Stadt Markdorf
Bodenseekreis

**Bebauungsplan
„Obere Breitwiesen, 5. Änderung und Erweiterung“ (Grundschule)**

ABWÄGUNGSTABELLE
nach Beteiligung § 3 (2) und § 4 (2) BauGB

Fassung vom 19.09.2023

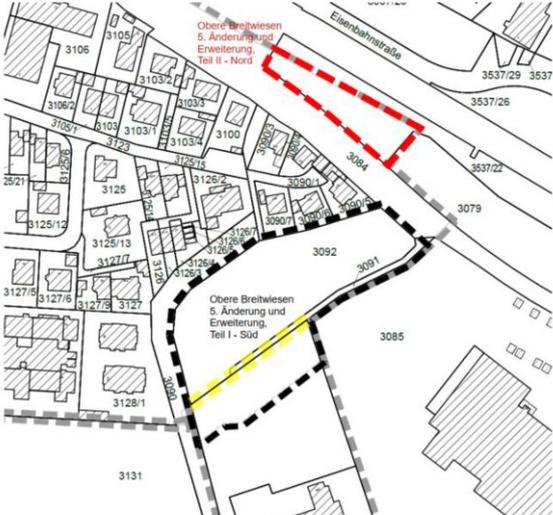
TÖB 17	Regierungspräsidium Freiburg – Abteilung 9 (Stellungnahme vom 18.05.2022)	
	<p>Im Rahmen seiner fachlichen Zuständigkeit für geowissenschaftliche und bergbehördliche Belange äußert sich das Landesamt für Geologie, Rohstoffe und Bergbau auf der Grundlage der ihm vorliegenden Unterlagen und seiner regionalen Kenntnisse zum Planungsvorhaben.</p> <p>1 Rechtliche Vorgaben aufgrund fachgesetzlicher Regelungen, die im Regelfall nicht überwunden werden können Keine</p> <p>2 Beabsichtigte eigene Planungen und Maßnahmen, die den Plan berühren können, mit Angabe des Sachstandes Keine</p>	<p>Anregungen und Hinweise(n)</p> <p><input type="checkbox"/> wird gefolgt</p> <p><input type="checkbox"/> wird nicht gefolgt</p> <p><input type="checkbox"/> sind nicht relevant</p> <p><input type="checkbox"/> werden unabhängig vom Planverfahren behandelt</p> <p><input checked="" type="checkbox"/> werden zur Kenntnis genommen</p>

<p>3 Hinweise, Anregungen oder Bedenken Geotechnik Das LGRB weist darauf hin, dass im Anhörungsverfahren des LGRB als Träger öffentlicher Belange keine fachtechnische Prüfung vorgelegter Gutachten oder von Auszügen daraus erfolgt. Sofern für das</p>	<p>Für das Plangebiet wurde ein Baugrundgutachten erstellt, welches der Begründung zum Bebauungsplan als Anlage beigefügt ist. Die Ergebnisse des Baugrundgutachtens sind bei der Planung zu beachten.</p>
